**OGGETTO: S.I.N. Piombino-** *“Messa in sicurezza permanente della porzione di area su cui sorgerà l'ampliamento della discarica RiMateria ex discarica ASIU - Riscontro a nota MATTM prot. n. 6387/STA del 20.03.2017”,* trasmessa con nota prot. n. 1236 del 30.03.2017 (prot. MATTM n. 7208/STA del 30.03.2017) e *“Messa in sicurezza permanente della porzione di area su cui sorgerà l'ampliamento della discarica. Risposta alle prescrizioni formulate in sede di Conferenza di Servizi istruttoria del 9.11.2016”,* trasmessa con nota prot. n. 1580 del 02.05.2017 (prot. MATTM n. 9158/STA del 03.05.2017).

**Proponente RiMateria S.p.A.-Indizione Conferenza di Servizi decisoria in forma semplificata e in modalità asincrona.**

*Parere tecnico relativo al documento*

**Messa in sicurezza permanente della porzione di area su cui sorgerà l'ampliamento  
della discarica.**

Figura 1: Localizzazione dei piezometri e della cintura di impermeabilizzazione, con l'area di intervento, in relazione al fiume Vecchio Cornia e al sito di interesse nazionale di Piombino.

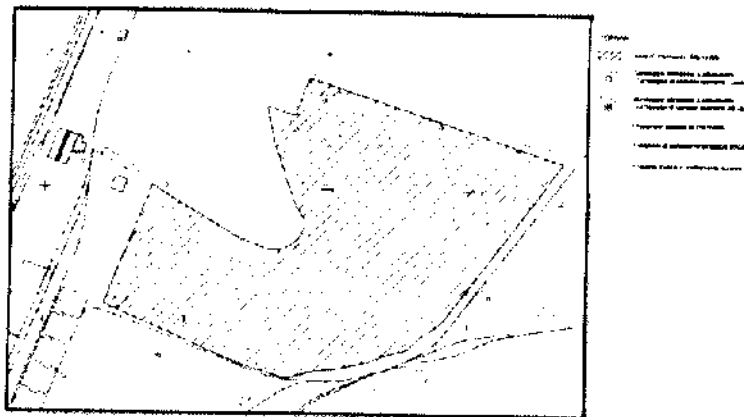
Per quel che riguarda l'intervento sulla falda superficiale sospesa si precisa che ai fini di una corretta valutazione dell'efficacia dell'intervento, il monitoraggio deve consentire la definizione di mappe freaticometriche che rispettino i seguenti criteri:

- come dati di input devono essere utilizzate le altezze piezometriche (rif. l.m.m.) misurate in piezometri o pozzi non in emungimento corrette eventualmente per la presenza di surnatante; le mappe piezometriche così ottenute potranno essere confrontate con quelle elaborate utilizzando anche le altezze piezometriche misurate nei pozzi in emungimento; corrette per le perdite di carico quadratiche dovute all'opera (ed eventualmente per la presenza di surnatante); i dati di ingresso devono essere acquisiti in un intervallo di tempo opportuno che, tenuto conto dell'ampiezza della rete piezometrica, consenta di minimizzare gli effetti delle variazioni delle condizioni a contorno (ricariche, influenza delle maree, ecc.);

- dovranno essere sempre esplicitate le scelte degli algoritmi e dei valori dei parametri impiegati per l'elaborazione dei dati (es. algoritmo di calcolo per il gridding ed eventuali parametri, dimensioni delle celle di griglia, ecc.);

- si valuti di acquisire, oltre ai dati già previsti dal proponente, anche il livello del mare presso le stazioni mareografiche e il livello e portata sul Vecchio Cornia; più in generale si auspica lo
